VERBALE DELLA COMITATO TECNICO PROVINCIALE VIA DEL 15-04-2021

L'anno 2021, il giorno 15 del mese di APRILE alle ore 15:15 il Comitato Tecnico Provinciale di V.I.A si è riunito nella sede provinciale, a seguito di regolare convocazione, per trattare il seguente argomento: EGAP SRL – impianto di discarica di rifiuti speciali non pericolosi – comune di Rosà

PARERE N. 09/2021

Oggetto: Variante ed ampliamento della discarica per rifiuti inerti.

Figura 18: Schematizzazione dello Strato Impermeabile realizzato mediante opportuni geomateriali e da opportuni strati di protezione

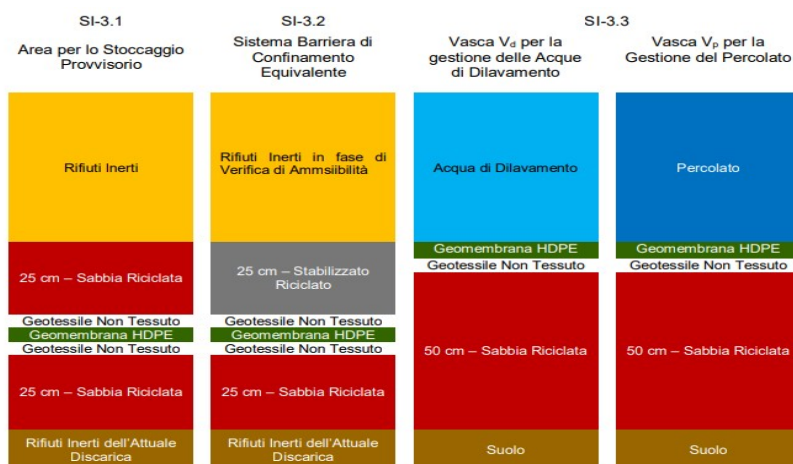
Si dovrà optare per una delle tre soluzioni prospettate come alternative al fine di permettere al Comitato di esprimere un parere.

Si ritiene, anche in considerazione della vulnerabilità intrinseca dall'acquifero a carattere freatico /area di ricarica), che tale requisito prescrittivo debba essere parimenti garantito dal un criterio prestazionale, ovvero che venga garantito lo spessore minimo a discarica esaurita, quindi a seguito di un sovraccarico di parecchi metri di rifiuto tale da implicare un consolidamento della barriera geologica con conseguente riduzione di spessore finale.

Figura 110: Individuazione delle curve isofreatiche e della direzione di flusso della falda nell'area di progetto (Inserimento su foto tratta da Google Maps)

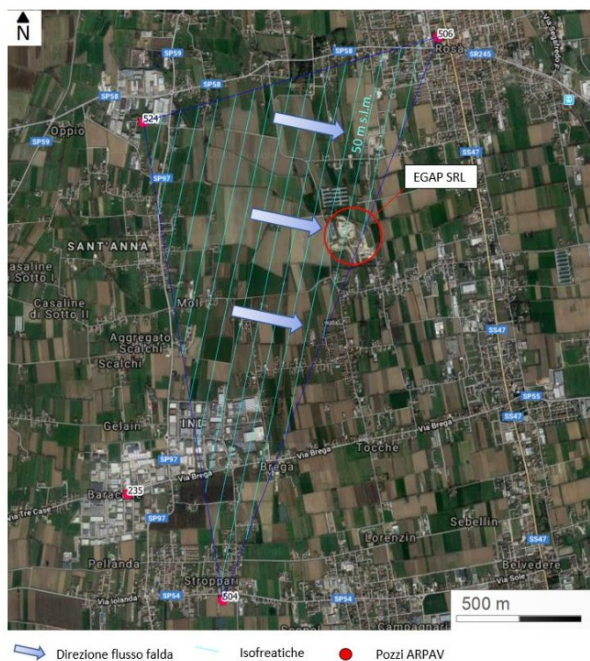
Si ritiene che l'individuazione della superficie freatica debba essere confermata sperimentalmente a livello di sito, realizzando un sistema di piezometri appositamente installati entro il perimetro di proprietà: si precisa che tale freatimetria e la connessa direzione di deflusso sotterraneo potrebbero essere soggetti a variazione in funzione del regime della falda stessa, implicando quindi una diversa strategia di ubicazione dei punti di monitoraggio. Si ritiene infatti che il punto di monitoraggio PZ1 sia eccessivamente distante dal sito e che PZ2 e PZ3 non siano correttamente ubicati in relazione alle esigenze del monitoraggio stesso.

Figura 127: Individuazione dei punti di monitoraggio in foto aerea (inserimento su foto tratta da Google Maps)

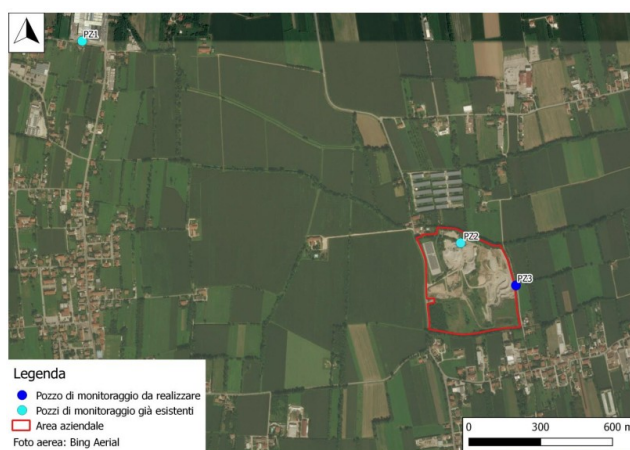
Inoltre, (vedi Relazione Tecnica descrittiva pag. 450: individuazione punti monitoraggio delle acque sotterranee) stante la morfologia delle isofreatiche e le dislocazioni della nuova area discarica e della vecchia area di discarica, appare necessario prevedere un pozzo anche nell'angolo sud-ovest della proprietà.

Si richiede pertanto di procedere alla prevista realizzazione dei pozzi di controllo della falda, comprensiva di un pozzo posto anche nell'angolo sud-ovest della proprietà e di acquisire le necessarie evidenze analitiche sulla qualità dell'acquifero; oltre ai parametri tabellari si chiede anche di determinare la presenza, o meno, di PFAS.
